Observaciones al Informe Técnico de Potencia Máxima de PFV Huatacondo

Autor	Departamento de Control de la Operación		
Fecha	16 de enero de 2020		
Código	CEN-GOP-DCO-PMAX-PFV HUATACONDO-V1	Versión	1
Emitido por	Eglis Alirio Hernández Suárez.		
Revisado por	Jorge Da Costa Ll.		
Aprobado por	Gretchen Zbinden V. - Rodrigo Espinoza V.		
Actividad	Informe Técnico de Potencia Máxima de PFV Huatacondo

[1]. Documento “Informe de Potencia Máxima Parque Fotovoltaico Huatacondo”, N° documento: 19012-00-ES-IT-002 Rev B, fecha documento: 25-06-2019.

Figura 1: Sistema Equivalente parque ERNC (Solar o Eólico)

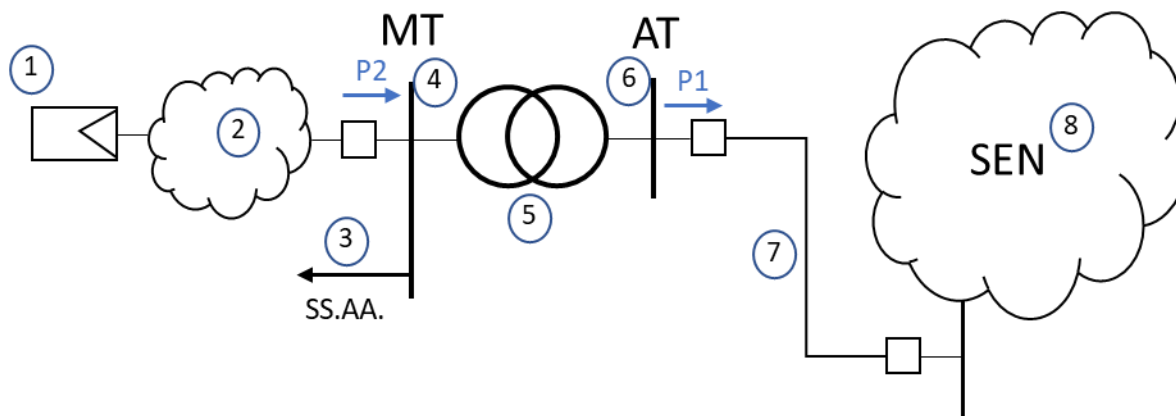
Considerando la descripción anterior, se solicita enviar e incorporar al informe técnico la siguiente información:

- a) **P1**: Potencia activa inyectada en la barra de alta tensión (AT) de la central [MW].

- b) **P2**: Potencia activa inyectada en la barra de media tensión (MT) de la central [MW].
- c) **Ptrafo**: Pérdidas activas en el transformador de poder de la central [kW].
- d) **SS.AA.**: Servicios Auxiliares de la central [kW].
- e) **Pcolector**: Pérdidas en el sistema colector del parque ERNC [kW].

Finalmente, la Potencia Máxima Activa Bruta (PMax bruta) de la central quedará definido por:

$$PMax\ bruta = P1 + Ptrafo + SS.AA. + Pcolector$$

$$PMax\ bruta = P2 + Pcolector$$

Y la Potencia Máxima Activa Neta (PMax neta) de la central quedará definido por:

$$PMax\ neta = P1$$

$$PMax\ neta = P2 - SS.AA. - Ptrafo$$
